VEC: vyjadrenie

Požiadali ste nás o vyjadrenie k existencii inžinierskych sietí v k. ú. Grunt pre stavbu:
„Cyklochodník Moskovská trieda – Kremnická ul.“ za účelom stavebného konania.

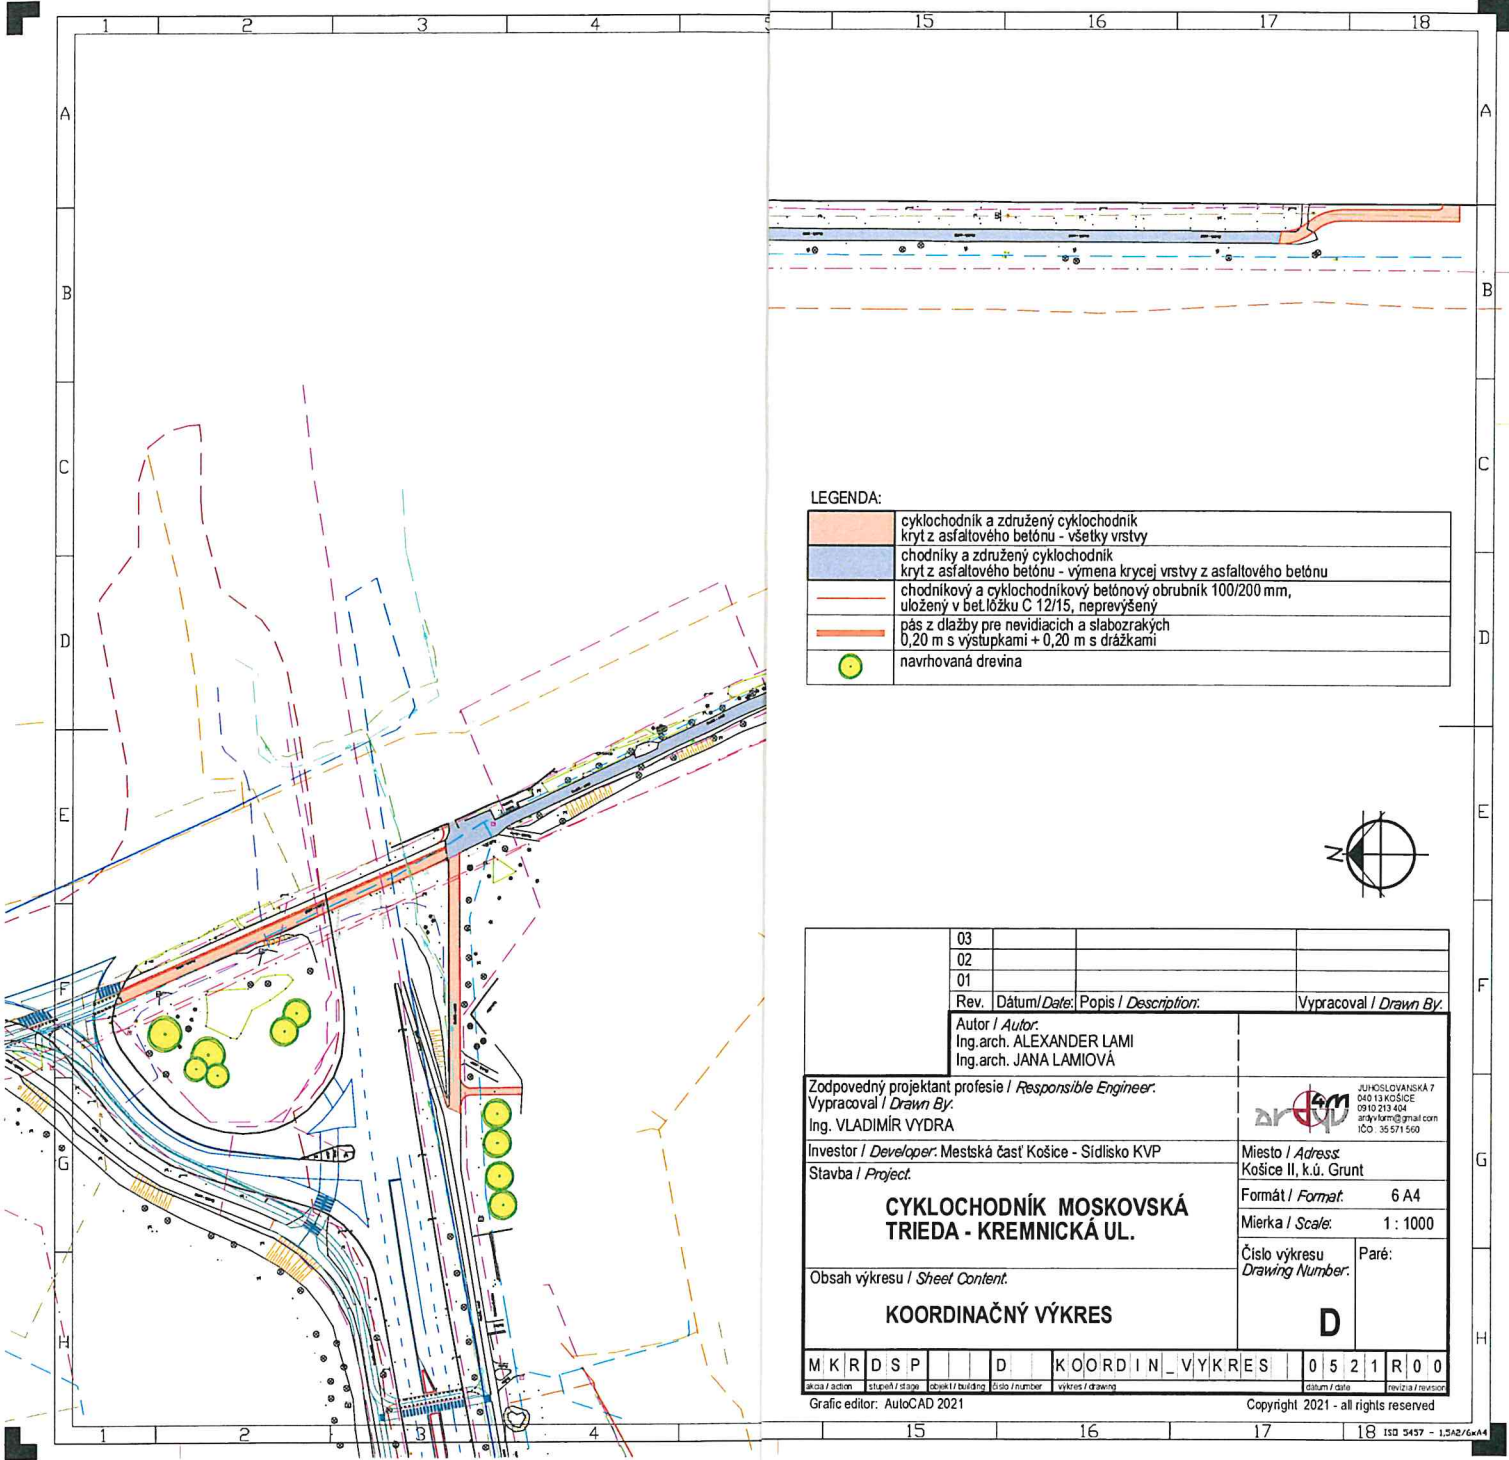
Vo Vami vyznačenej lokalite sa naše siete a zariadenia **nachádzajú**. Trasa našich vedení je obsiahnutá vo Vami doloženej situácii.

- pred začatím zemných prác je nutné objednať vytýčenie káblov zaslaním objednávky a mapového podkladu na e-mailovú adresu: mkopera@antik.sk, kontakt: 0915 918 489 – Martin Kopera,

- v okolí našich káblov – 3 m – je potrebný ručný výkop,
- v prípade, že bude križované naše podzemné vedenie, alebo dôjde ku súbehu plánovaného výkopu s ním, je bezpodmienečne nutné zaistiť naše vedenie proti vzniku previsu,

- odkryté vedenie musí byť chránené proti mechanickému poškodeniu,
- pri križovaní, resp. súbehu nášho vedenia s novo ukladanými inžinierskymi sieťami musia byť dodržané minimálne vzdialenosti, stanovené v priestorovej norme STN 736005,

- pod spevnenými plochami žiadame uložiť naše káble a rúry do betónových žľabov typu TK2, pod a nad betónové žľaby umiestniť železobetónovú dosku a na telekomunikačnú šachtu umiestniť poklop triedy D400,

- v prípade prekládky našich vedení, tú zrealizujeme vlastnými kapacitami na náklady investora,
- projektovú dokumentáciu so zapracovanými podmienkami ochrany a prekládky našich vedení žiadame predložiť na odsúhlasenie, prekládku je možné realizovať až po uzavretí dohody,

- pred zasypaním odkrytých chráničiek našej spoločnosti žiadame, aby bol prizvaný zástupca našej spoločnosti kvôli kontrole nepoškodenosti vedenia.
